PISCINA

via Dante Alighieri, 47 - Mussolente

SCHEDE TECNICHE PRESTAZIONALI

30

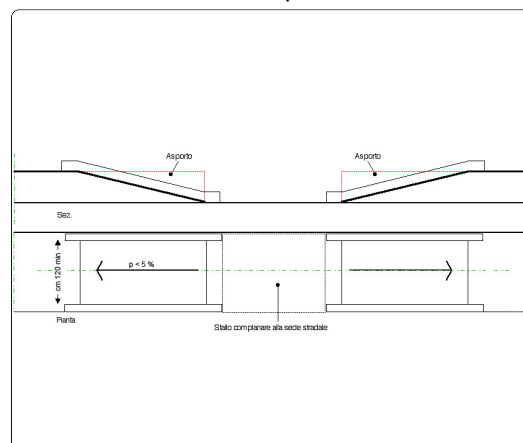
Criticità rilevata
Dislivello causato da **gradino di 2/30 cm**

Raccordo del percorso attraverso la creazione, con **asporto** di materiale, di due rampe di lunghezza sufficiente ad ottenere una pendenza non superiore al 5% e di larghezza di cm 120. Qualora la rampa sia proposta sulla direttrice del marciapiede la cui larghezza risulti inferiore a cm 120, questa sarà comunque di larghezza non inferiore a cm 100.

Lo stallo che dovrà essere creato al termine della rampa sarà complanare alla sede stradale e la larghezza pari all'attraversamento pedonale o passo carraio ove esistano e comunque non inferiore a cm 150.

Quando la differenza di quota fra i due piani (pedonale e carrabile) è maggiore di cm 20, si suggerisce di corredarla con cordolo battiruota o elemento di medesima risposta funzionale, nonché di corrimano, su almeno uno dei lati, visivamente percepibile alle persone ipovedenti.

Lasciare almeno cm 135 tra piano igienizzante e accesso.

32

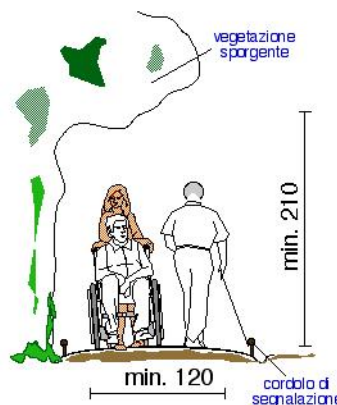
Assenza di percorso idoneo per il collegamento con/fra oggetti d'arredo, giochi e quant'altro infrastrutturalmente presente nel parco/giardino.

Tracciare il percorso e procedere con lo spianamento del terreno mediante lievo di pietrame e qualsiasi altro trovante di dimensioni tali da costituire ostacolo o discontinuità sulla superficie, con successivi reinterro, livellatura delle buche formatesi e compattazione con mezzo meccanico (rullo). Stesura di ghiaia in natura (stabilizzato con inerti vagliati fini) per la formazione di strato superficiale finito, compresa la cilindratura e compattazione con mezzi meccanici. Delimitare il percorso con cordoli o elementi similari con medesima funzione per consentire l'orientamento da parte delle persone non vedenti.

Percorso di collegamento tra piscine, giochi e tavoli che potrebbe essere colorato di verde
